Rovato - Rif. Int.: ATP/APU/SM/mg

**Oggetto: Nota di ulteriori integrazioni Prot. n. 687/2023 del 24/04/2023 "VASCA DI PRIMA PIOGGIA A TUTELA DELLA RISERVA REGIONALE DELLE TORBIERE DEL SEBINO IN COMUNE DI PROVAGLIO D'ISEO" in ambito della CDS ai fini dell'approvazione**

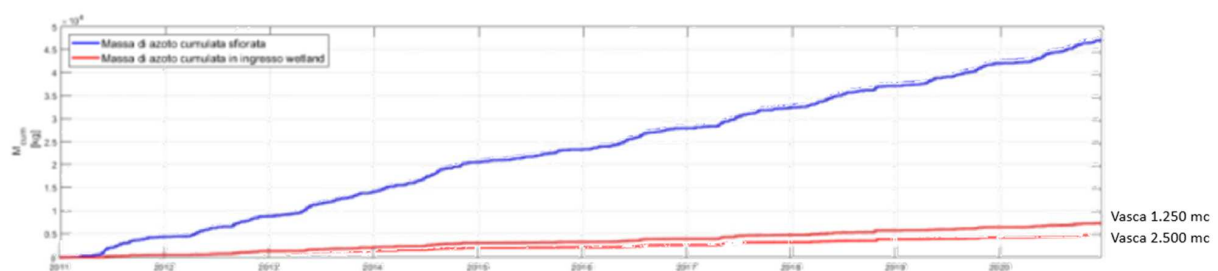
Lo studio ha evidenziato che sono dimostrabili robuste correlazioni lineari tra le concentrazioni di Fosforo, COD e SST con le concentrazioni di Azoto nei campioni prelevati nelle acque sfiorate. Sulla base di questa evidenza, si è proceduto a sviluppare simulazioni numeriche ponendo in relazione le concentrazioni di Azoto con i volumi utili della vasca di prima pioggia.

Attraverso la costruzione di curve adimensionali massa/volume, che esprimono una rappresentazione del fenomeno della variazione del carico degli inquinanti durante gli eventi meteorici, si è proceduto ad un confronto tra due diverse condizioni simulate: un volume della vasca pari a 2.500 m<sup>3</sup> (50 m<sup>3</sup>/ha<sub>IMP</sub>) e un volume pari a 1.250 m<sup>3</sup> (25 m<sup>3</sup>/ha<sub>IMP</sub>).

Da questo confronto è emerso che la riduzione dell'azoto, e linearmente anche degli altri inquinanti, nei due scenari risulta per lo più invariata, variando il carico residuo dal **15%** della vasca da 1.250 mc al **13%** della vasca da 2.500 mc, con una **differenza percentuale in termini di mancata riduzione pari al 2%**, ovvero una sostanziale sovrapposibilità tra gli abbattimenti del carico inquinante tra le due vasche.

Sulla base di tali valutazioni specifiche sulle caratteristiche quali-quantitative delle acque sfiorate e sui carichi inquinanti intercettati, si è proceduto a dimensionare la vasca per un volume pari a 1.300 mc, scelta che, oltre a soddisfare pienamente i criteri del Regolamento Regionale n.6 del 2019 nell'allegato E, sezione 4, **garantisce una riduzione significativa del carico inquinante sullo scarico finale delle acque nelle Torbiere.**
